## **Antrag auf Änderung der Planfeststellung 1.1, 1.5 und 1.6a**

### **Anpassung des Grundwassermanagements infolge höheren GW-Andrangs: 7. Planänderung (PFA 1.1) - 6. Planänderung (PFA 1.5) - 2. Planänderung (PFA 1.6a)**

#### **Erläuterungsbericht**

Abbildung 1: Darstellung der Reichweiten der bauzeitlichen 0,5 m-Absenkung mit Stand PF-Antrag und mit Stand 7. PÄ im Stadtgebiet Stuttgart

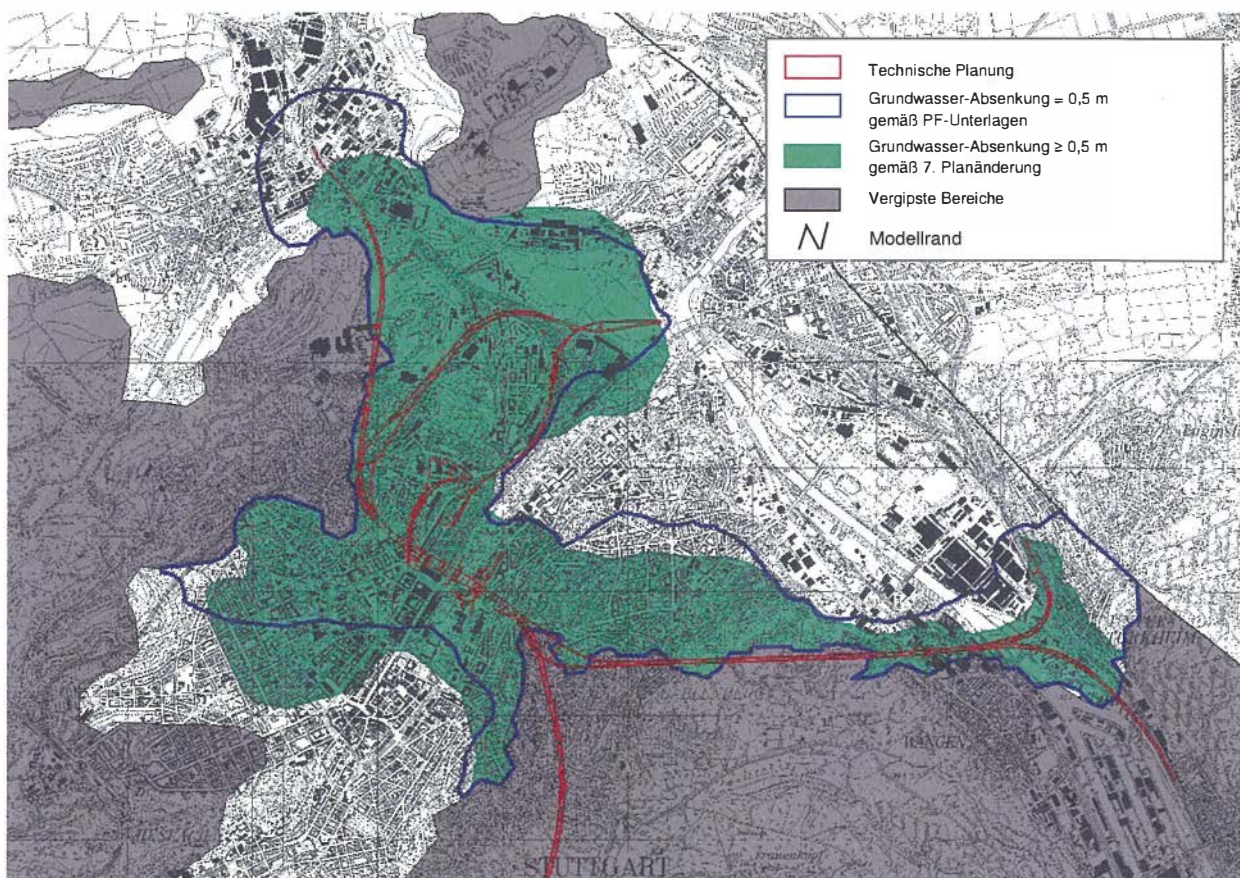
Die LH Stuttgart sieht in ihrem Schreiben vom 27.05.2011 an die DB ProjektBau GmbH einen Ergänzungsbedarf zum Thema der aus den Grundwasserabsenkungen zu erwartenden potentiellen Betroffenheiten geotechnischer Art infolge der größeren Absenkbereiche incl. Lösungsansätze (z.B. Erweiterung der geotechnischen Beweissicherung).

In der nachfolgenden Abbildung 1 sind die Absenkbereiche dargestellt, in denen gemäß den Prognoseberechnungen mit Stand Planfeststellungsantrag PFA 1.1, 1.5 sowie 1.6a und mit Stand 7. Planänderungsantrag die bauzeitlichen Grundwasserabsenkungen mehr als 0,5 m betragen. Die 0,5 m-Absenkungslinie wurde deshalb gewählt, da die geringsten natürlichen, langjährigen Grundwasserspiegelschwankungen in den Grundwasserleitern Stuttgarts im Quartär mit 1 bis 1,5 m vorliegen und Mittelwasserverhältnisse zugrunde gelegt wurden. Mit der Ausweisung der baubedingten 0,5 m - Absenkungslinie liegt man innerhalb dieser natürlichen Schwankungsbreite.

Die Reichweite der bauzeitlichen Grundwasserabsenkung von 0,5 m mit Stand Planfeststellungsantrag PFA 1.1 (blaue Linie) hat sich mit den neuen Prognoseberechnungen (0,5 m GW-Absenkung = äußere Umrandung der grünen Fläche) nur geringfügig verändert. Innerhalb der grünen Fläche bzw. innerhalb der blauen Linie betragen die Absenkungen mehr als 0,5 m. Bereichsweise liegt die mit dem aktuellen instationären GW-Strömungsmodell berechnete 0,5 m-Absenkung etwas weiter von den Baumaßnahmen entfernt und bereichsweise etwas näher an den Baumaßnahmen.

Zum o.g. Schreiben der LH Stuttgart vom 27.05.2011 nimmt das Ingenieurbüro Prof. Wittke mit Schreiben vom 22.06.2011 (siehe Anlage 9) Stellung und kommt zum Ergebnis, dass im Bereich der bergmännischen Tunnelstrecken die vergleichsweise weichen quartären Deckschichten nicht von den Grundwasserabsenkungen betroffen sind. Die Grundwasserabsenkung beschränkt sich stets auf die deutlich weniger zusammendrückbaren Schichten des ausgelaugten Gipskeupers. Hier reichen nach den instationären

Grundwassermodellberechnungen die Absenktrichter über die vorgeschlagenen Beweissicherungsgrenzen hinaus. Aus der Grundwasserabsenkung resultierende Senkungen infolge Auftriebsverlust können hier noch eine Größenordnung von 5 – 8 mm erreichen. Gebäudeschäden sind daraus jedoch nicht zu erwarten, da Schiefstellungen und kleinräumigen Senkungsunterschiede wegen der flachen Absenktrichter unwahrscheinlich sind. Für die Festlegung der Beweissicherungsgrenzen sind somit vorrangig die aus dem Vortrieb zu erwartenden Verformungen maßgeblich. Die bisherigen Beweissicherungsgrenzen können somit beibehalten werden.
